Landkreis: Ludwigsburg
 Gemeinde: Hemmingen
 Gemarkung: Hemmingen

DECKBLATT Lageplan

Zeichnerischer Teil zum Bauantrag gem. §4 LBOVVO

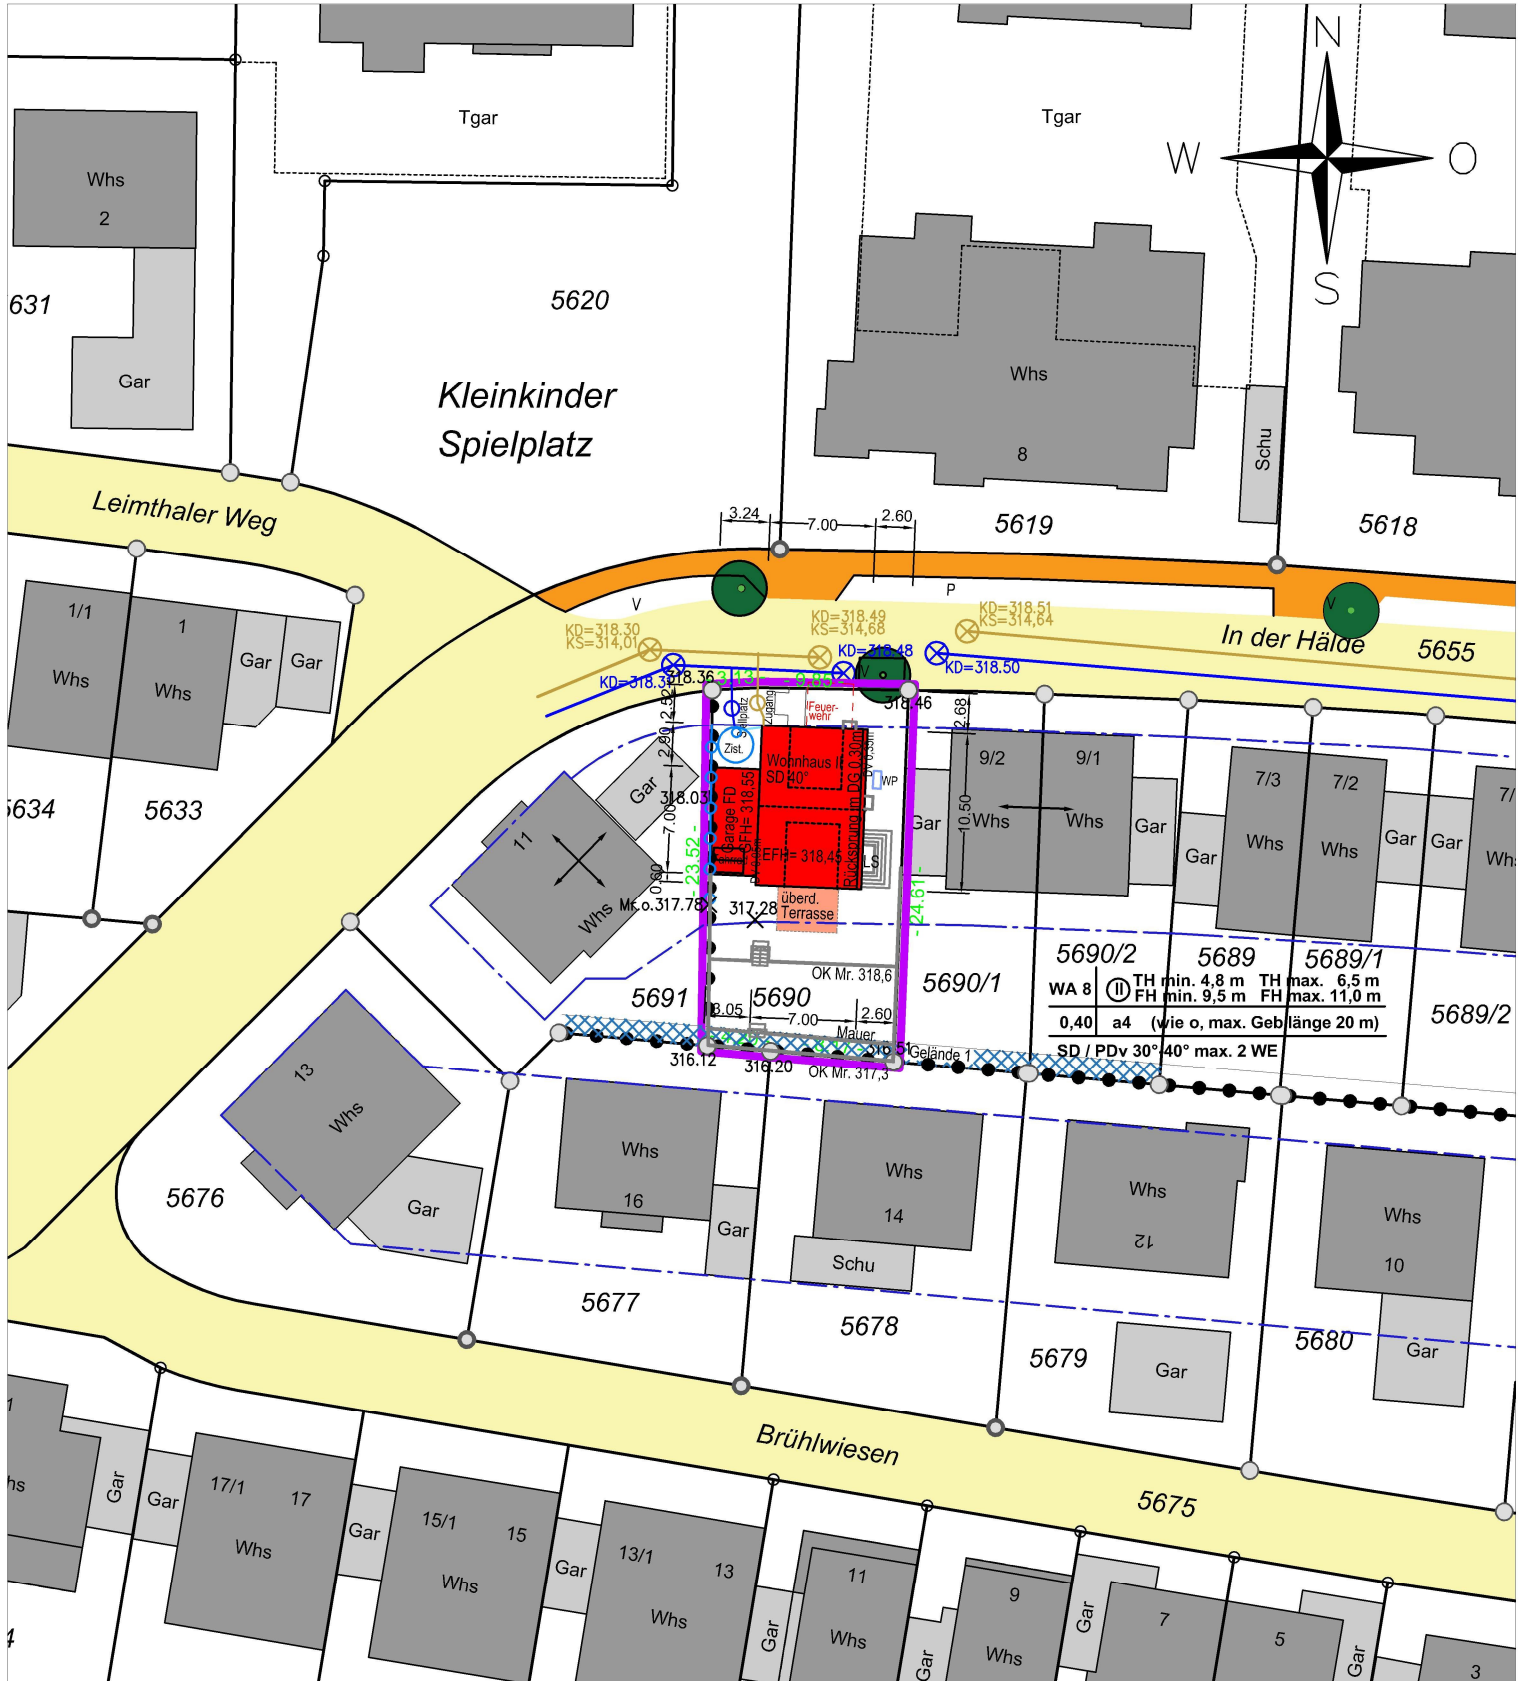
Änderungen: -EFH,
 -Stützmauern
 -Lichtschacht
